Panamá, 01 de junio 2009
CODESA-GG-117-2009

Me dirijo a usted para enviarle un cordial saludo y éxitos en sus funciones; la presente nota es para hacerle entrega formal del Estudio de Impacto Ambiental Cat. II del proyecto “Altos del Tecal”, el mismo se ubica en el corregimiento de Vista Alegre, distrito de Arraiján, provincia de Panamá. Adjunto a la misma estará lo siguiente:

Sirva la presente para hacer entrega de las respuestas a la nota DIEORA-DEIA-AP-0921-0508-2009, donde se nos pide completar información relacionada al **Estudio de Impacto Ambiental, Categoría II**, del proyecto denominado “**Altos del Tecal**”, a desarrollarse en el corregimiento de Vista Alegre, distrito de Arraiján, provincia de Panamá.

RESPUESTA A LA NOTA DIEORA-DEIA-AP-0921-0508-2009

DIMENSIONES DE LAGUNA

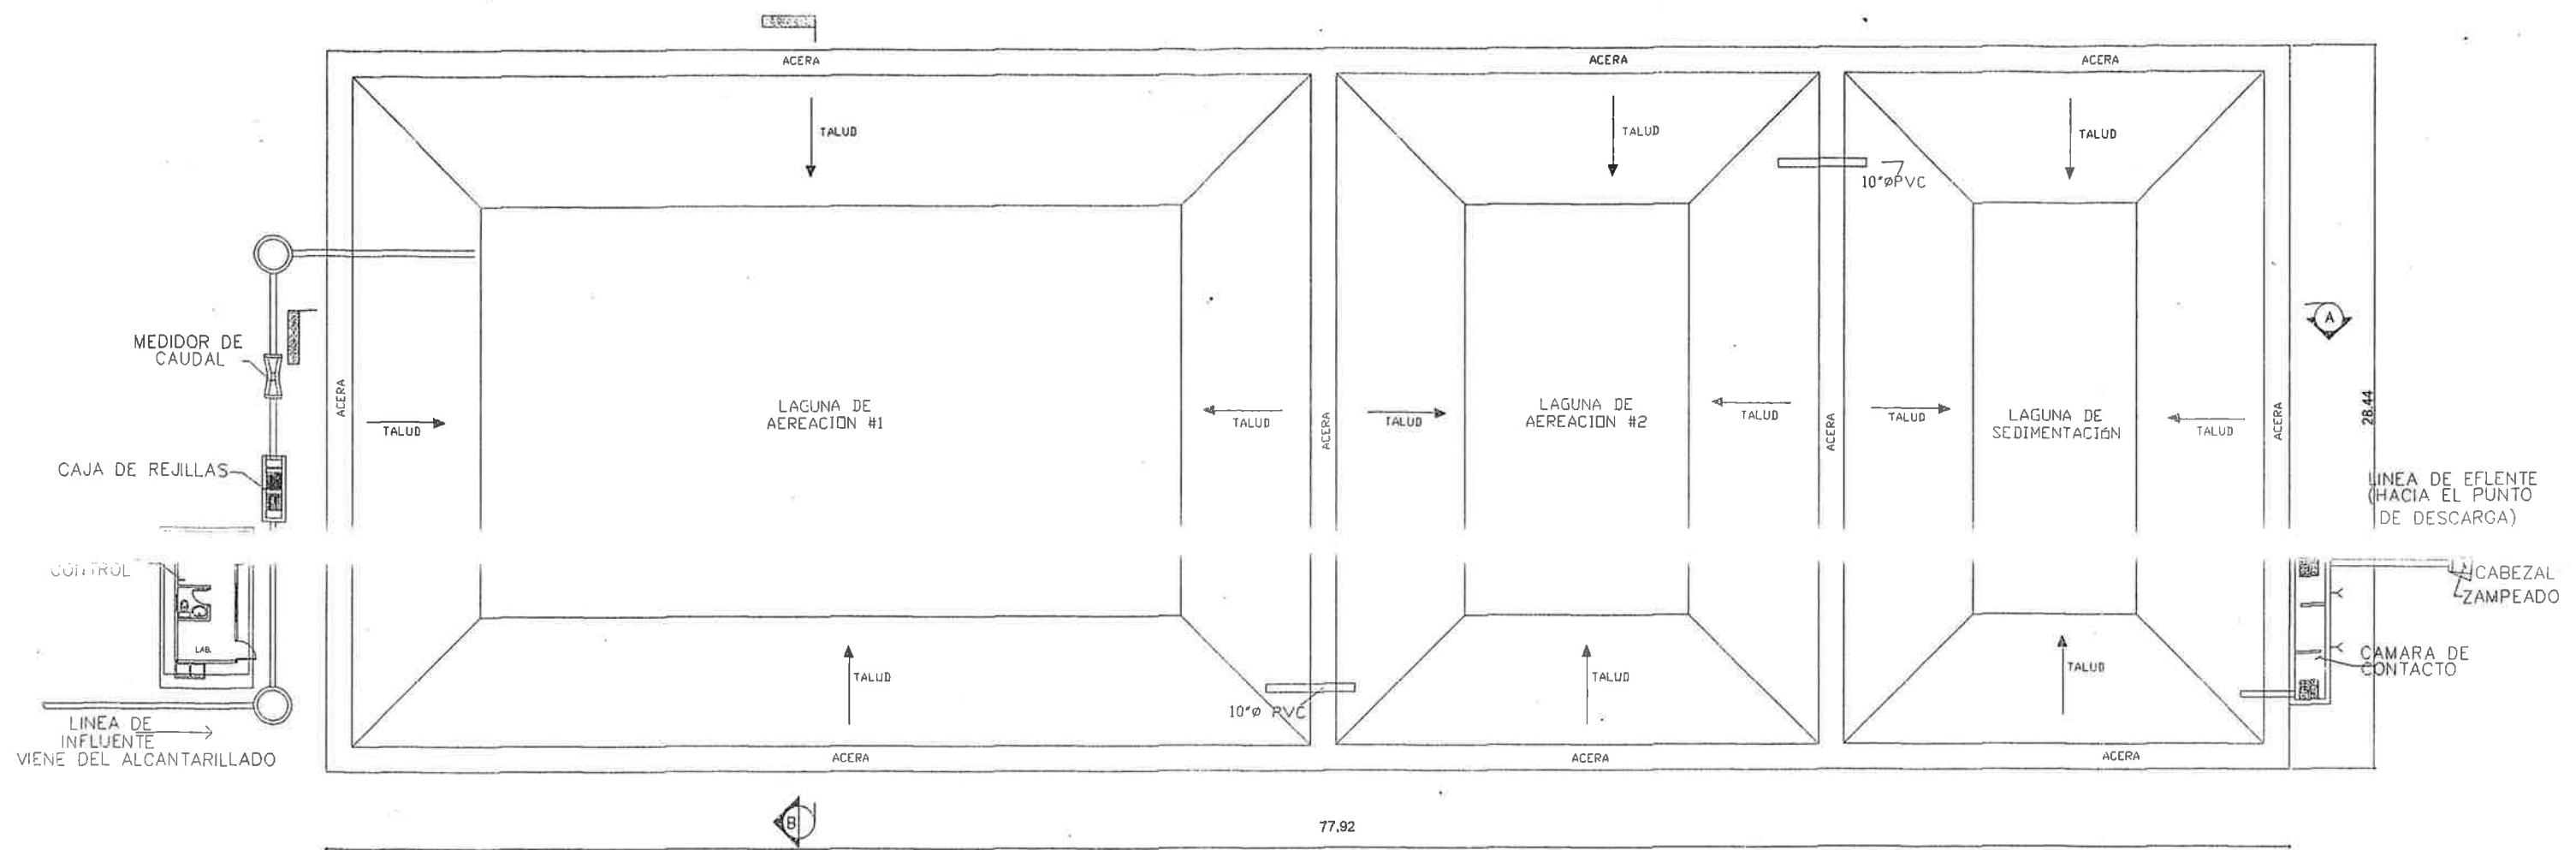
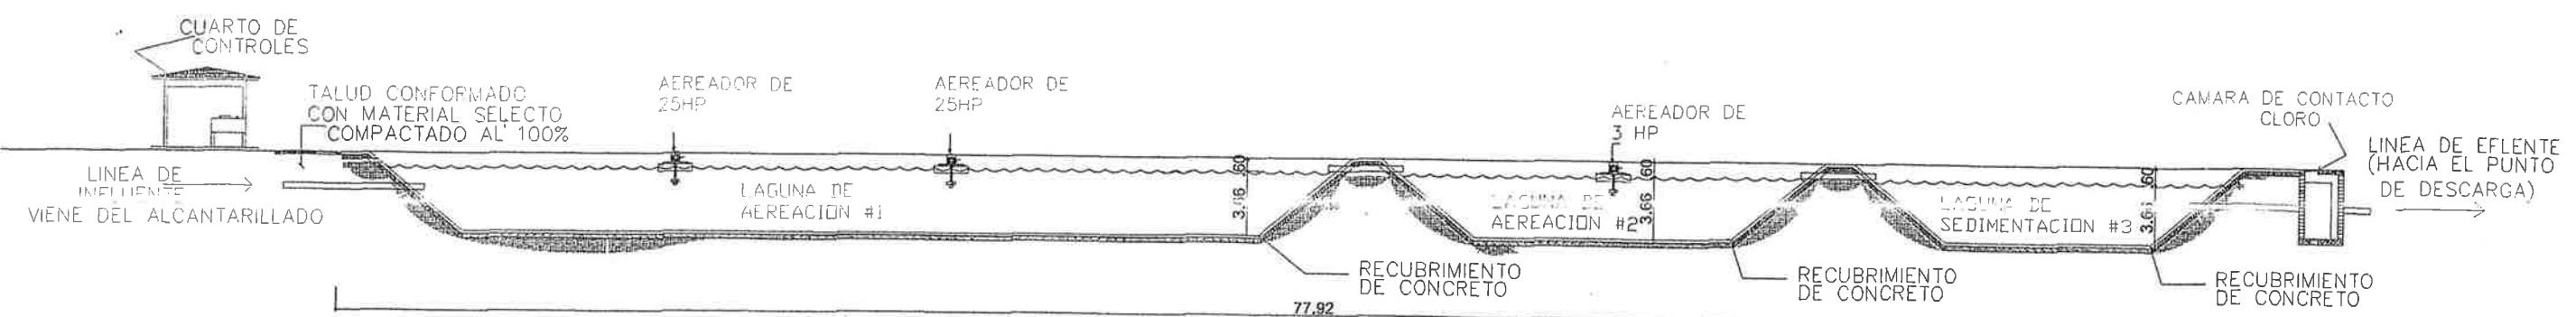
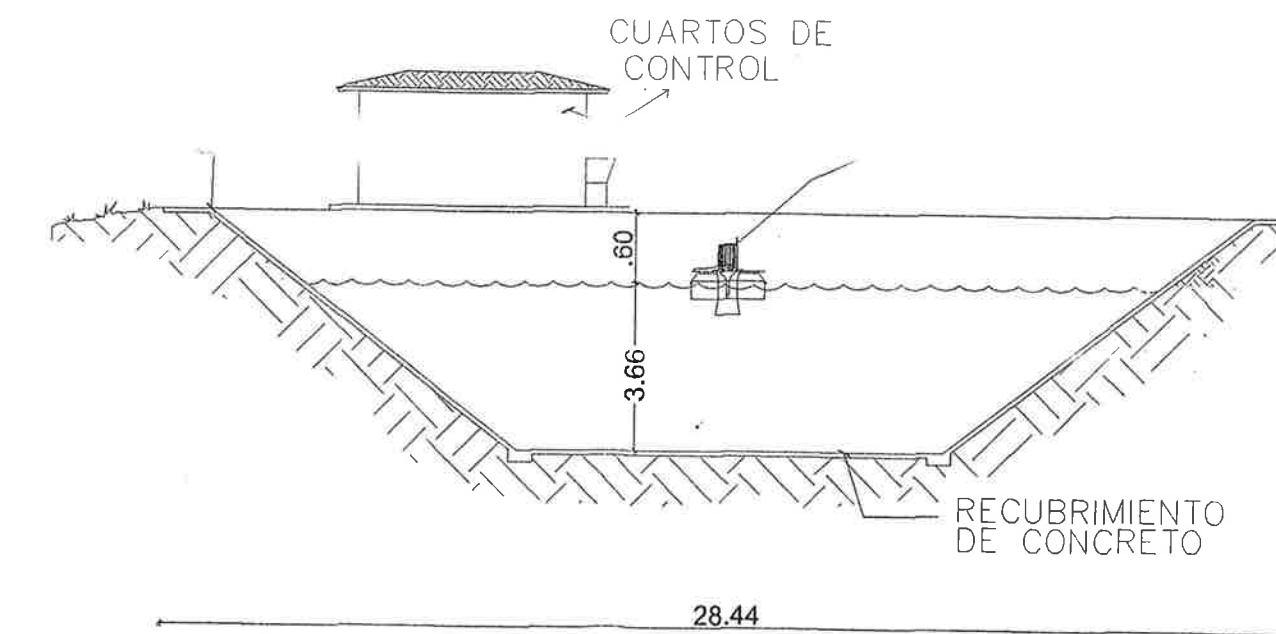
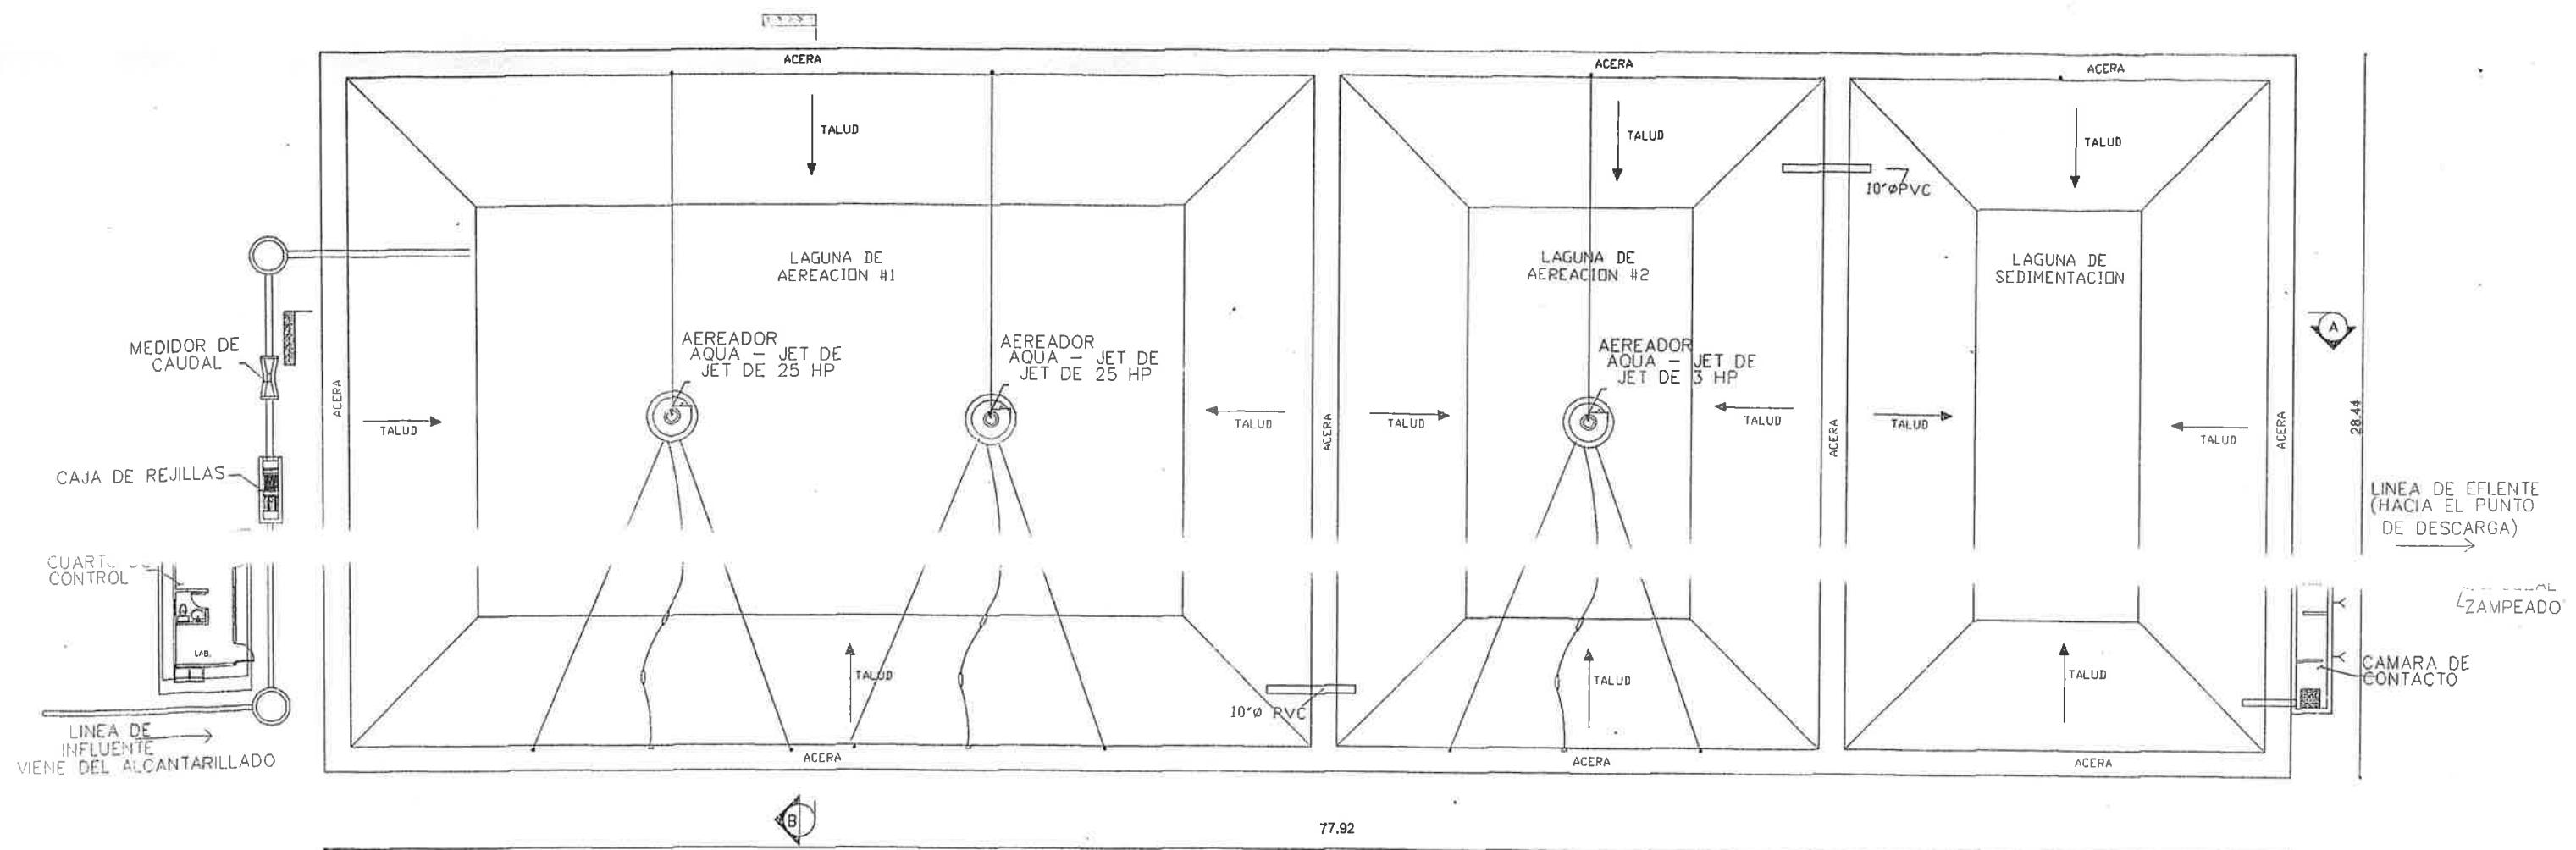
10. Presente la descripción de la planta de tratamiento de aguas residuales, que señala el documento que está plasmado en el anexo VIII, adicional debe especificar la capacidad de cada módulo a instalar, el número total de módulos, las dimensiones por módulo, el sitio de descarga final del efluente, el manejo y disposición de los sedimentos (lodos) acumulados, si se requiere o no de una estación de bombeo, la frecuencia de análisis, la metodología y los parámetros, que demuestren el cumplimiento de las normas establecidas.

En el anexo V, se adjunta la descripción de la planta de tratamiento de aguas residuales a utilizar. En total se necesitarán 4 plantas. La frecuencia mínima de control de las aguas según la cantidad de volumen a generar y de acuerdo a lo establecido en el Reglamento Técnico DGNTI- COPANIT 35-2000 debe ser de 5 días al mes. Cualquier cambio en la metodología o en la descripción de la planta se notificará a la autoridad competente.
